Bauleitplanung der Gemeinde Heidenrod im Rheingau-Taunus-Kreis

Änderung des Flächennutzungsplanes und Bebauungsplanvorentwurf „Wiesenstraße West“, Langschied

Stellungnahme gemäß § 4 Abs. 1 BauGB

Grundstück **Heidenrod, Wiesenstraße**
Gemarkung **Langschied**
Vorhaben **04 LD 02.0 B-Plan "Wiesenstraße West" in Langschied**

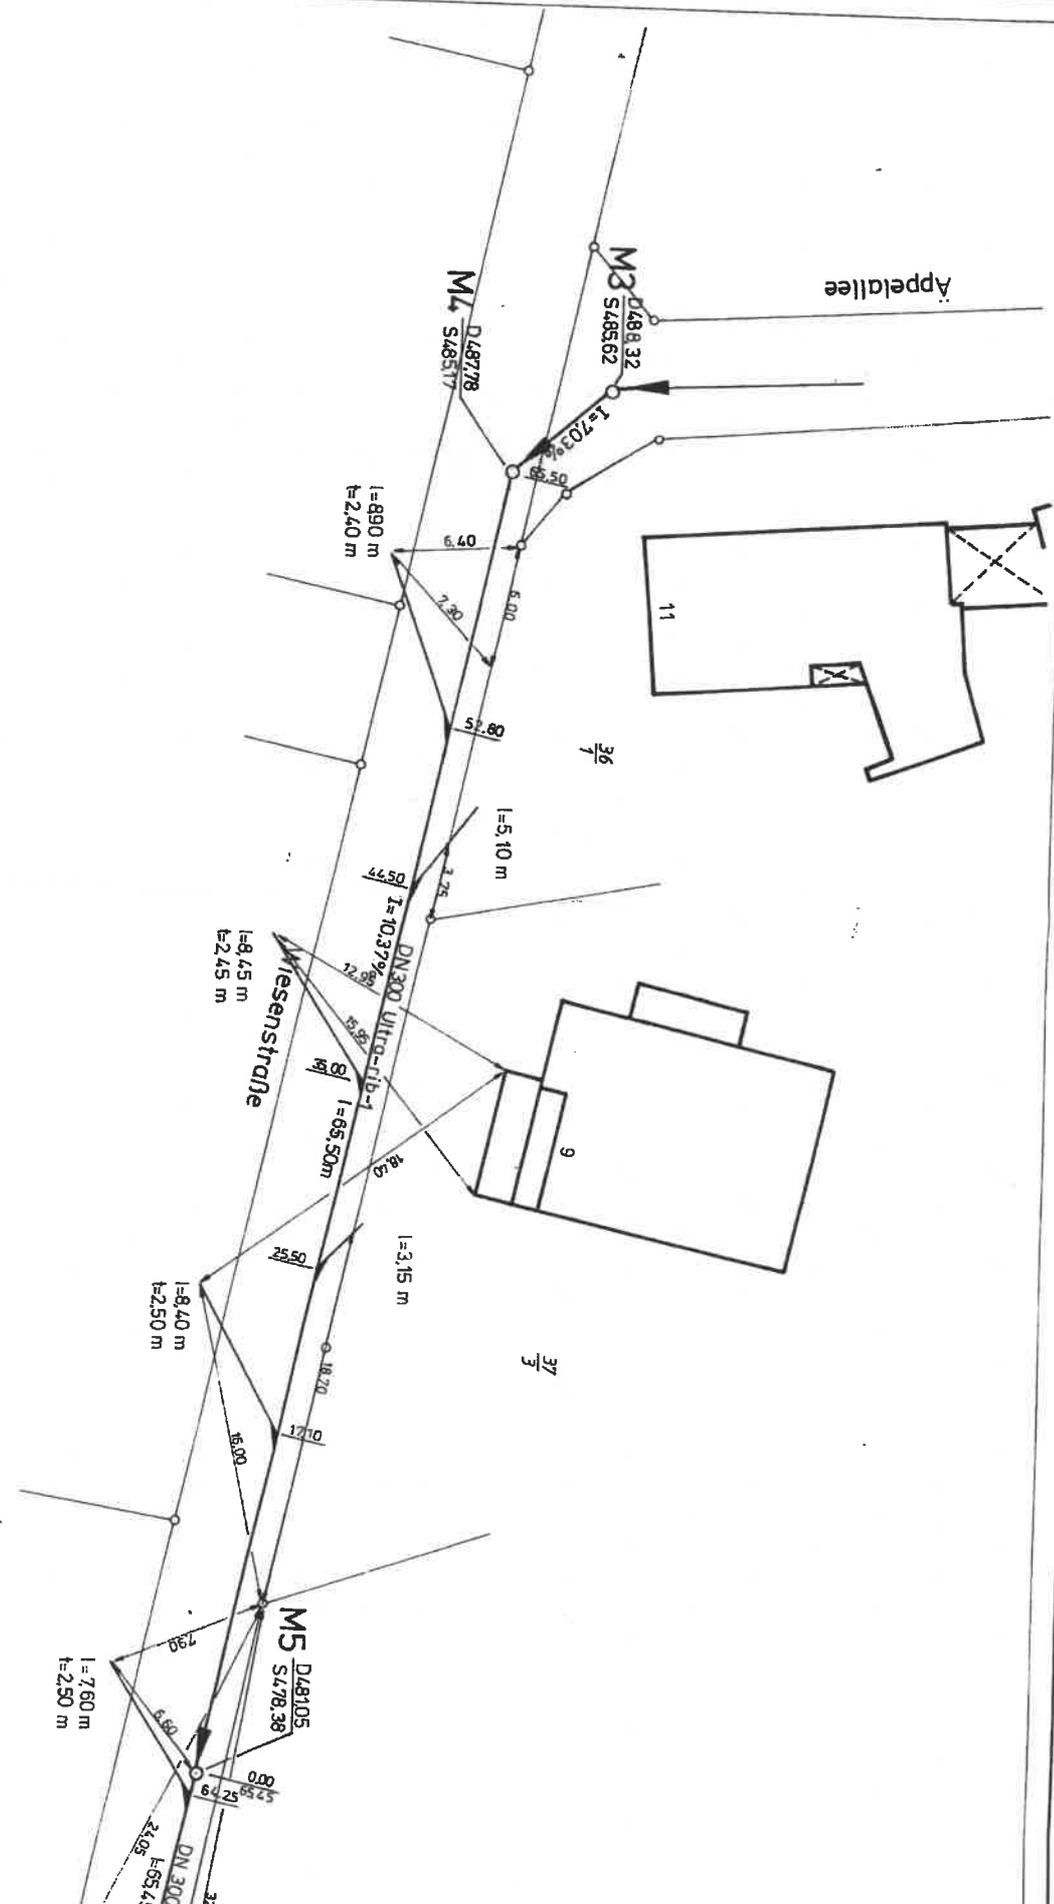
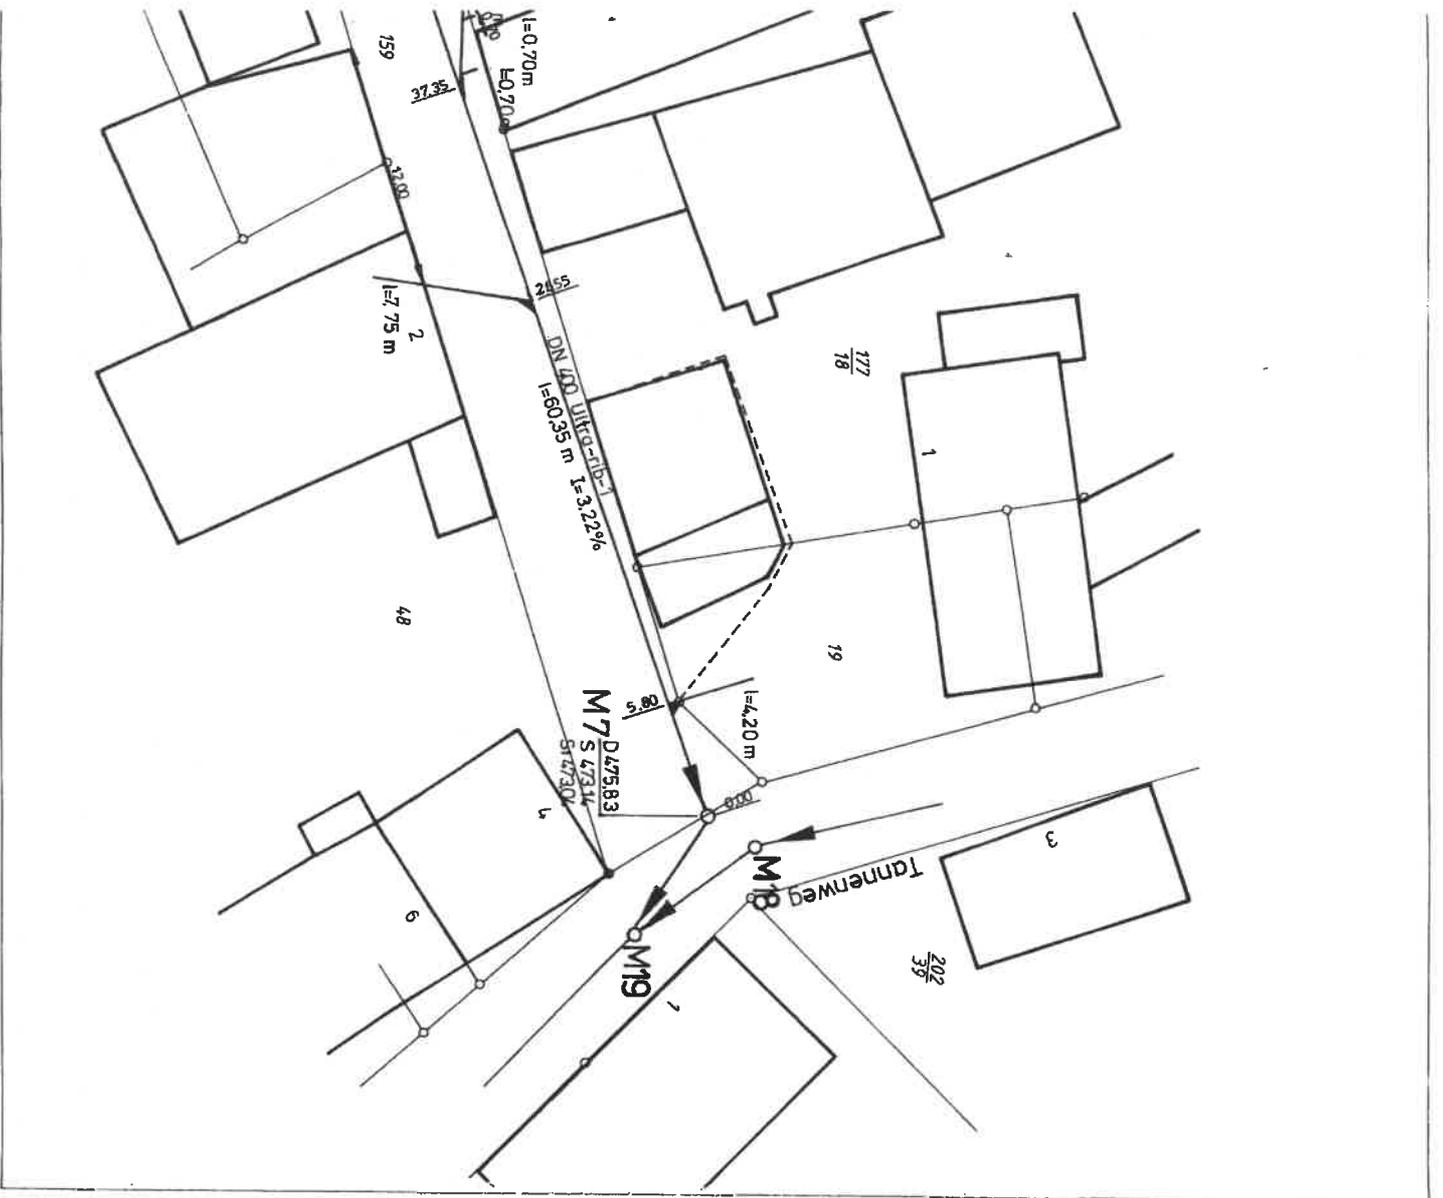
Weiterhin ist aktuell noch nicht sichergestellt, ob für alle Grundstücke entlang der Wiesenstraße eine **Anschlussmöglichkeit an den Mischwasserkanal** gegeben ist. Wie dem Lageplan zu entnehmen ist, verläuft der Kanal nur im Abschnitt zwischen Einmündung Äppelallee und südlichem Ende des Plangebiets. Sofern die Baufenster in einzelne Grundstücke parzelliert werden (Achtung: Die Festsetzungen lassen auch Einfamilienhäuser zu!), wird nicht jedes Grundstück einen unmittelbaren Anschluss an den Kanal haben.

Die Gemeinde muss sich hierzu im Bebauungsplan positionieren, um die sichergestellte Erschließung nachzuweisen.
